Spröjsfäste han-del

Rev. no.	No.	Description.				Change order.			By.
Checked by.		Product.				Product group.		General tolerance.	Page.
									1/ 1
Justering av spröjsfäste									
				Drawn by.		A3 Scale.	Ver.	Drawing No.	
				CarlssonJ		5:1		99-40-M01	
				Date.		Rev.			
				2009-06-17

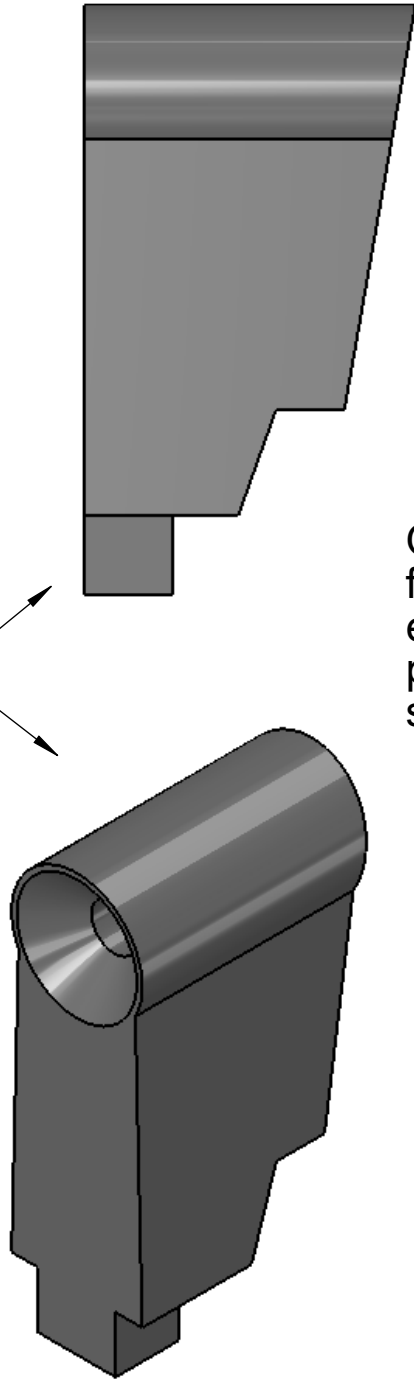
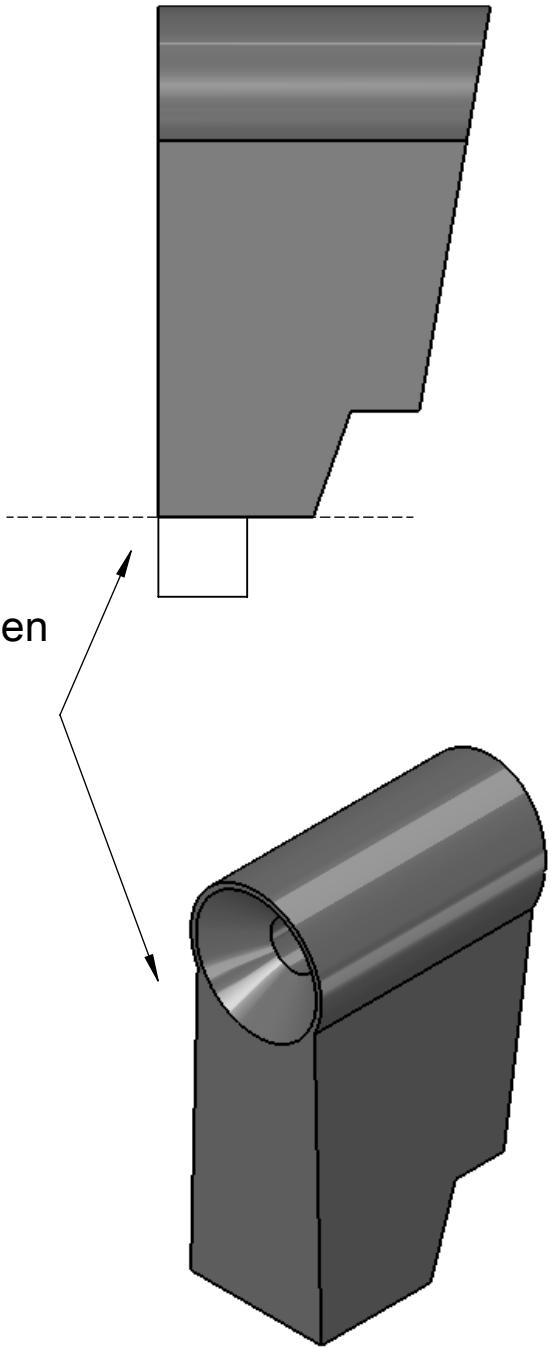
De levererade spröjsfästernas han-del ser ut så här.

Om dina fönster levererades före vecka 26, 2009, måste en justering göras, den lilla tappen på spröjsfästets han-del ska då skäras av enligt anvisning.

För att se när dina fönster levererades, titta på dessa siffror i ID-numret på P-märkningsdekalen. Om denna siffra är lägre än 09263, ska spröjsfästet justeras.

Skär av den nedersta tappen enligt bild.
